## Schöneweide: Viel Geld, wenig Nutzen

aus SIGNAL 06/2008 (Dezember 2008/Januar 2009), Seite 14-15 (Artikel-Nr: 10000289)  
IGEB Stadtverkehr

### Von den geplanten Umbauten profitieren die Straßenbahnfahrergäste am wenigsten.

Planung für die Straßenbahnanlagen am Bf Schöneweide. (Kartengrundlage: Fugmann Janotta / BA Treptow-Köpenick; Eintragungen: IGEB)

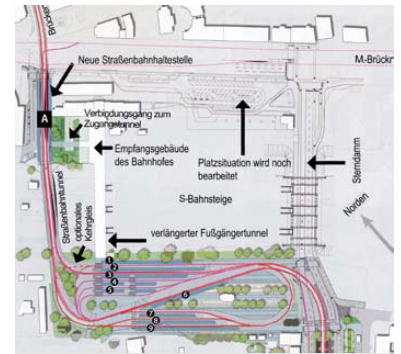
Hieraus ergibt sich der Hauptkritikpunkt an den Planungen: Die Straßenbahnhaltestellen werden nicht - wie einst versprochen - unter den S-Bahnsteigen mit direkten Zugängen zu diesen errichtet, sondern vor dem Bahndamm zwischen Einkaufszentrum (EKZ) und Empfangsgebäude (auf der Zeichnung Bereich A). Und es kommt noch schlimmer: Da zwischen dem Einkaufszentrum und dem Nordgiebel des denkmalgeschützten Empfangsgebäudes des Bahnhofs auch noch Platz für zwei MIV-Spuren und eine Spur mit Längsparkplätzen bleiben soll - die scheinheilig als »Behindertenparkplätze

Aus der gewählten Lage der Haltestellen ergibt sich auch kein direkter Zugang zu den S-Bahnsteigen. Vielmehr müssen die tausenden Umsteiger pro Tag an dieser Stelle

nach dem Überqueren der Straßenbahngleise etwa 6 m auf der Haltestelle Richtung Karlshorst/Köpenick zurücklaufen (!), um dann in einen lediglich ca. 4 m schmalen Gang einzubiegen, der nach etwa 20 m in das neu zu bauende Durchgangsgebäude zu den S-Bahnsteigen einmündet. Nach einer erneuten Rechtskurve haben die Fahrgäste endlich den Zugangstunnel zu den Bahnsteigtreppe erreicht. Das liest sich nicht nur äußerst umständlich, das ist auch unkomfortabel und aufgrund der geringen vorgesehenen Breiten sowie des erheblichen Umsteigeverkehres an dieser Stelle unzumutbar. Es erinnert an die Situation am S- und U-Bahnhof Frankfurter Allee, wo der Verbindungsweg zwischen S-Bahnhof und U-Bahnhof ein völlig überlasteter schmaler Hohlweg ist, in dem sich die Passanten gegenseitig behindern und bedrängen. Bei einem Neubau sind derart schmale, verwinkelte und schlecht einsehbare Umsteigewege gerade auch hinsichtlich des Sicherheitsaspektes inakzeptabel.

Hinzu kommt, dass die Haltestelle zum Erreichen des Tunnels unter den Bahngleisen in einem Gefälle liegen wird (am Südwestkopf ca. 1 m unter Geländeniveau). In der Planung sind am südwestlichen Bahnsteigende keine niveaugleichen Abgänge zum EKZ vorhanden, sondern eine siebenstufige Treppe. Mobilitätseingeschränkte Fahrgäste müssen folglich die gesamte Haltestellenlänge zurücklaufen oder -fahren, um über den nordöstlichen Abgang zu diesem zu gelangen. Das wird angesichts der von den Straßenbahnen zum S-Bahnhof strömenden Menschenmassen nicht einfach werden. Da das Planum des Fußgängertunnels des S-Bahnhofes etwa einen halben Meter über dem Straßenniveau liegt, ergibt sich insgesamt ein Höhenunterschied von 1,40 m, den die Fahrgäste über eine Rampe überwinden müssen. Das »Abtauchen« der Gleise in den Tunnel unter der Görlitzer Bahn lässt sich nicht verhindern; es wird zum Problem allein dadurch, dass die Haltestelle vor dem Tunnel liegen wird. Und: zumindest die Gestaltung der Abgänge am Südwest-Ende der Bahnsteige ist nicht zwingend.

Eine Möglichkeit, die Situation zumindest etwas zu entschärfen, besteht darin, auf die Ausfahrspur für den MIV (und die Parkplätze) vor dem EKZ zu verzichten und die Gleisachsen um mindestens zwei Meter nach Nordwesten zu verschieben. Somit ist die Anlage ausreichend breiter Haltestellen (jeweils ca. 4m)möglich. Der Verzicht auf eine Ausfahrspur für Kfz an dieser Stelle ist problemlos möglich, da der Baukörper des Einkaufszentrums vom MIV und Lieferverkehr bereits jetzt komplett umrundet werden kann.

Nach dem Einbiegen in die Wendeschleifenanlage teilen sich die Wege: Die Busse der Linie M 11 erreichen direkt am Bahndamm ihre Endstelle (1). Die durchfahrenden und die einsetzenden Straßenbahnen werden dagegen nach Südwesten versetzt geführt, um im Anschluss an ihre Haltestelle (2) die Einfahrt in den Straßenbahntunnel zu erreichen. Die anderen Buslinien, die am S-Bahnhof Schöneweide enden (X 11, 163, 166, 265), erhalten ihre Ausstiegshaltestellen (3-5) weiter innen und kehren auch innerhalb der Gleisschleife. Sämtliche neun Bahnsteige in der Schleifenanlage werden 3 m breit ausgeführt, was das Missverhältnis zu der Breite der beiden zwischen EKZ und Bahnhof geplanten Schmal- Bahnsteige, die zukünftig die Hauptlast des Verkehrs

tragen werden, unterstreicht. Allerdings ist selbst eine Breite von 3 m angesichts des zu erwartenden Verkehrs auf der zentralen Abfahrhaltestelle Richtung Süden (6) unzureichend. Diese muss mit einer Breite von mindestens 4 m realisiert werden.
